Bebauungsplan 19.03.00 – Niendorf / Holzkoppel

Bericht zur Prüfung und Abwägung der Rahmen der öffentlichen Auslegung nach § 3 Abs. 2 BauGB und der Behördenbeteiligung nach § 4 Abs. 2 BauGB eingegangenen Stellungnahmen

Stand: 22.04.2024

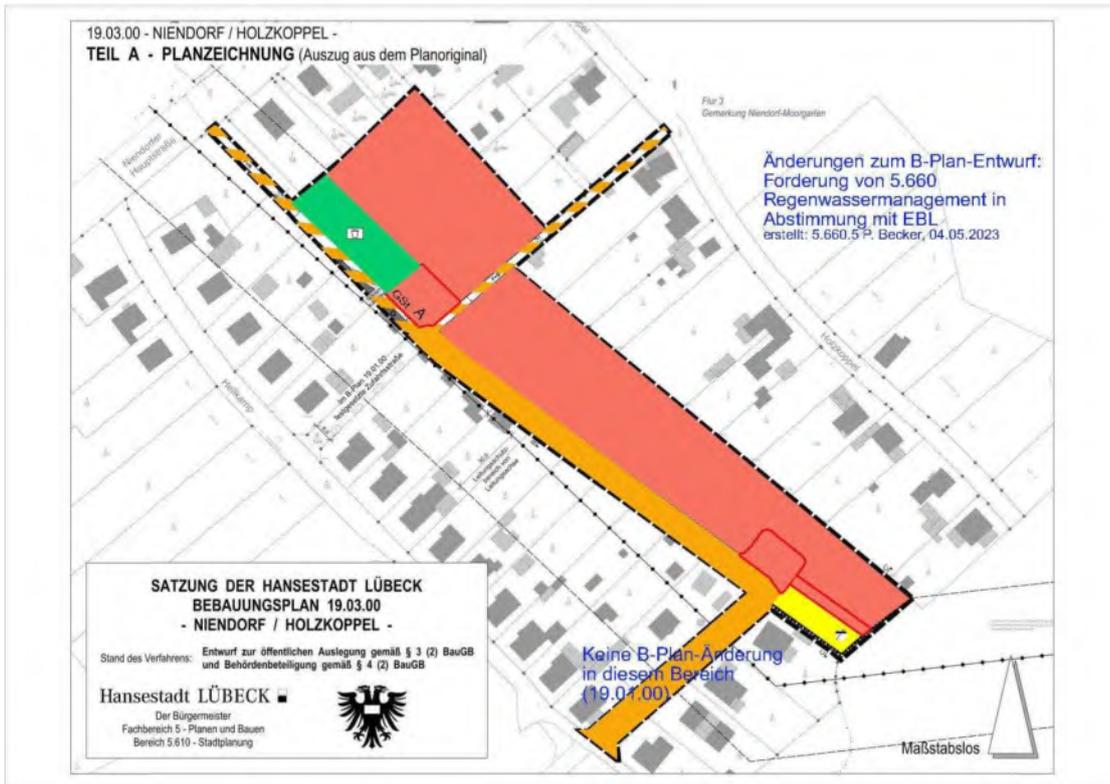
l) Abwägung Pkt. 1.5: Wenn auf dem KSP 4 Bäume gepflanzt werden, bekommen sie eine Kronentraufe von je ca. 50 m². In diese Fläche ist zum Erhalt der Bäume nicht einzugreifen. Spielgeräte für 6 bis 12-jährige Kinder brauchen einen Eingriff in den Boden zur Standsicherheit. Also ständen bei dem notwendigen Austausch der Spielgeräte in ca. 15 Jahren (≅ Garantie der Hersteller) nur noch 464 – 4x50 = 264 m² zur Verfügung. Das ist zu klein, um ein DIN-gerechtes, vielfältiges Bewegungsangebot zu realisieren.

In der Planzeichnung wird der KSP an zwei Seiten von Straßen begrenzt.

- *Der Bereich Stadtgrün und Verkehr fordert eine größere Fläche für den Kinderspielplatz. Die nordwestliche Wendeanlage ist nicht notwendig, wenn der Abfallbehältersammelplatz und die Gemeinschaftsstellplätze an der Straße angeordnet werden.
Deswegen soll die Spielfläche nach Nordwesten verschoben und vergrößert werden (s. Anlage 1 „Änderungen zum B-Plan-Entwurf von 5.660“).
Dann würde die Spielplatzfläche nur noch an einer Seite von einem Geh- und Radweg begrenzt werden. Er wäre dadurch sicherer von Kindern zu erreichen.*

Zum Vergleich zum vorliegenden Entwurf sind hier die Änderungen durchscheinend:

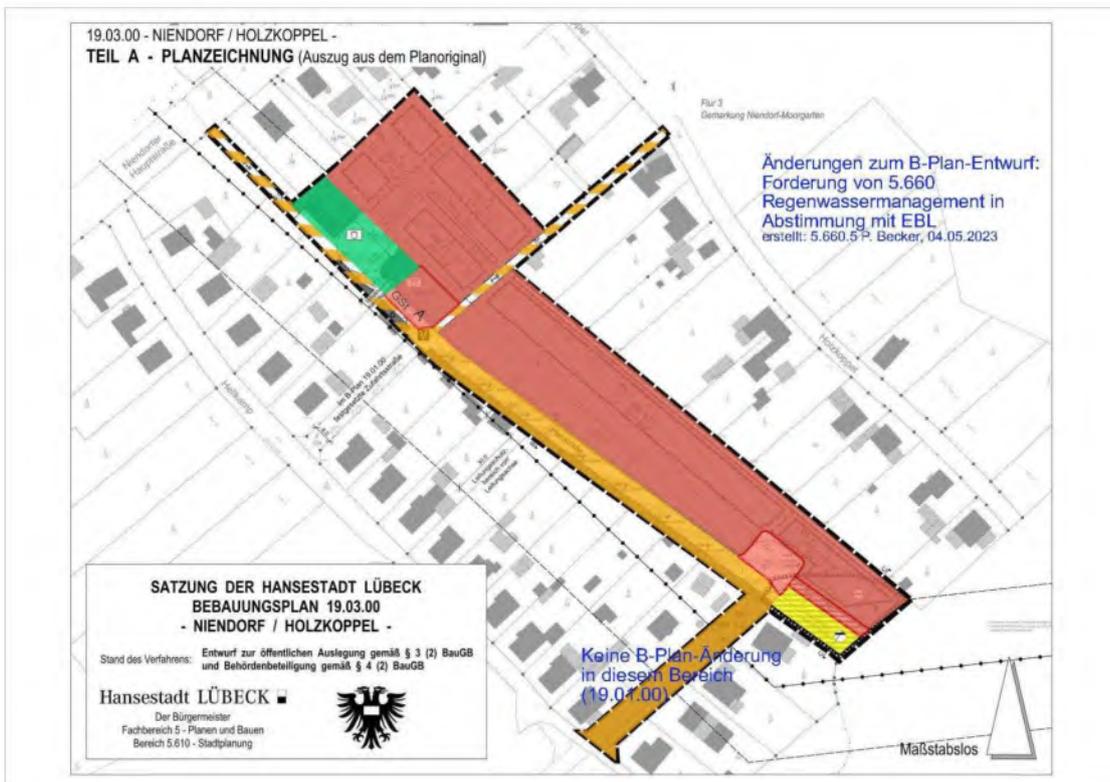
- *Die nordwestliche Wendeanlage wird bezüglich des Themas Flächenversiegelung und Erfordernis für eine öffentliche Erschließung in Frage gestellt. Dafür ist mit der Anlage 1 ein Veränderungsvorschlag beigefügt, der planerisch zu untersuchen ist.*

i. entweder zur Regenrückhaltung nicht benötigt, ist dann keine Entsorgungsfläche, und hat keine Anbindung an eine öffentliche Grünfläche, ist also auch nicht als solche auszuweisen. Wenn das Gehrecht für mögliche Erweiterungen eines Baugebiets nach Südosten möglich bleiben soll, schlägt der Bereich Stadtgrün und Verkehr vor, diesen Bereich mit Gehrecht dem WA 4 zuzuschlagen. (s. Anlage 1 „Änderungen zum B-Plan-Entwurf von 5.660“, zur Markierung rot umrandet)
